SERVICE INFO – INA 0054

Diferențe de ordin vizual la întinzătorul 533 0086 30

Nr. identificare piesă: 533 0086 30

Figura 1: Design INA cu două șuruburi M8x35

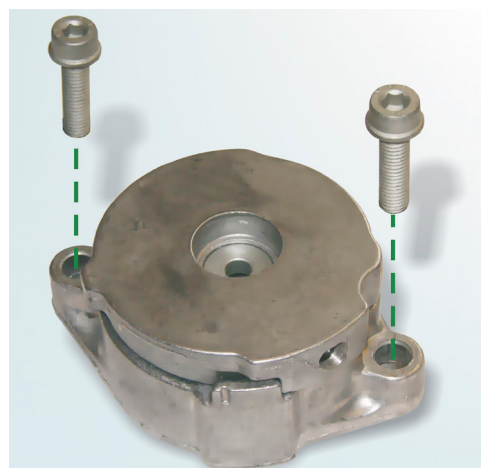
Versiunile indicate pot înlocui întinzătorul 533 0086 30. Schaeffler Automotive Aftermarket oferă în prezent versiunea indicată în Fig. 1.

Ambele versiuni respectă cerințele tehnice.

Este obligatorie folosirea șuruburilor (M8x35) furnizate de către Schaeffler Automotive Aftermarket datorită grosimii mai mari a flanșei întinzătorului 533 0086 30 (Fig. 1).
